Adviesnotitie Bomen Effect Analyse

Projectlocatie	Zonneheuvelweg 20a, Oosterbeek
Opdrachtgever	DLV Advies
Contactpersoon	dhr. T. (Thom) Jansen – t.jansen@dlvadvies.nl
Datum	14 december 2023
Opgesteld door	dhr. T. (Tim) van Dalen MSc. (ETT)
Versie	1.0

De aanleiding voor de BEA is het plan om het terrein op te splitsen in twee kavels, waarbij op het noordelijke deel een nieuwe woning met eigen inrit wordt gerealiseerd. Deze werkzaamheden hebben mogelijk gevolgen voor de duurzame instandhouding van de bomen in het projectgebied.

Afb. 2: uitsnede van een ontwerptekening met afmetingen in meters; bovenaanzicht. Bron: Strategie architecten, d.d. 07-04-2023.

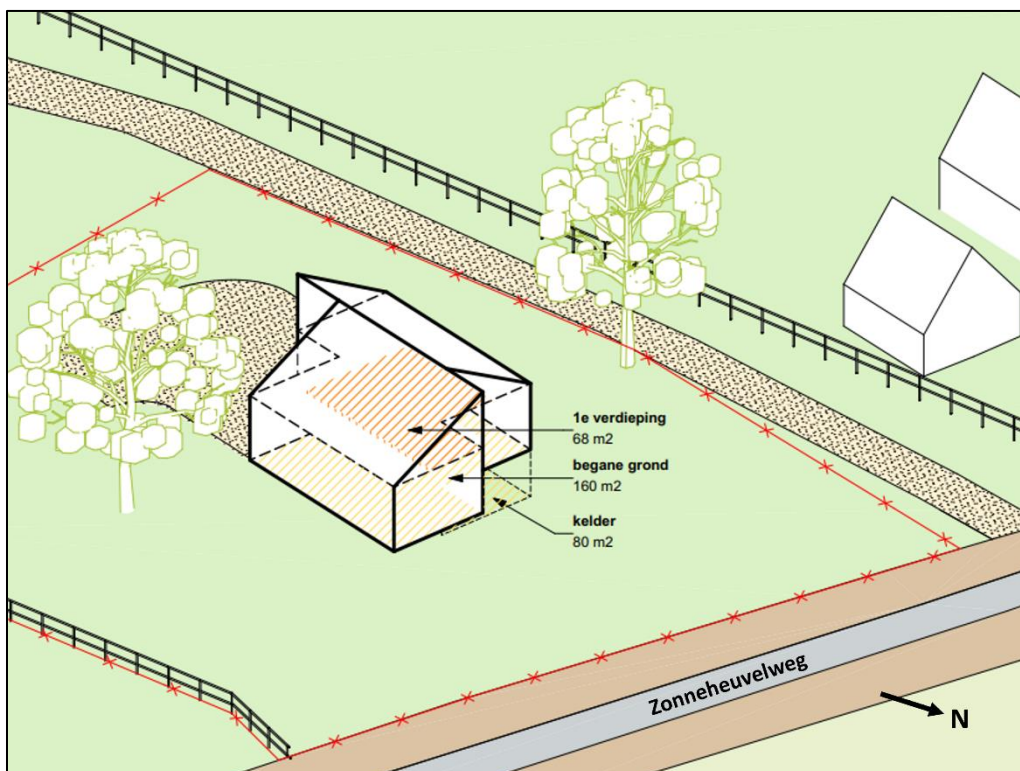
De locatie van de woning zoals deze is ingetekend in afb. 2 bevindt zich ruim binnen de theoretische minimale graafafstanden van de bomen 3 en 4. Dit betekent dat deze bomen veel wortelschade oplopen tijdens de bouwwerkzaamheden waardoor deze bomen niet duurzaam te behouden zijn. De bomen 1 en 2 bevinden zich buiten de theoretische minimale graafafstanden van de woning. Dit betekent dat ook de meeste graaf- en bouwwerkzaamheden zich buiten de minimale graafstanden voordoen en de wortelschade mogelijk beperkt is. Wel vinden bouwwerkzaamheden plaats binnen de kwetsbare boomzone. Hierdoor bestaat vooral risico op bodemverdichting en aanrij schade.

Alle zes de bomen worden negatief beïnvloed door de werkzaamheden. Alleen voor de bomen 3 en 4 is de invloed dermate groot dat deze niet duurzaam te behouden zijn.

Twee bomen zijn niet duurzaam te behouden binnen de huidige planvorming. Dit betreft de bomen 3 en 4. De boomkwaliteit is voldoende, maar de projectinvloed is zodanig dat duurzaam behoud niet mogelijk is. Deze bomen zijn alleen te behouden met een plaanpassing.

Zonder planaanpassing zijn deze bomen niet duurzaam te behouden. Het advies is om te kijken naar een planaanpassing, zodat deze bomen te behouden zijn. Een mogelijke planaanpassing is:

-  De locatie van de nieuwe woning naar het noorden verplaatsen, buiten de minimale graafafstand van 1,5 meter vanaf het hart van de stamvoet. Hierdoor blijft de wortel schade beperkt. In dat geval gelden ook de randvoorwaarden uit tabel 2.

Als de voorgestelde aanpassing niet mogelijk is, is het advies om deze bomen te kappen en de achterblijvende stobben te rooien en ter vervanging nieuwe bomen te planten.
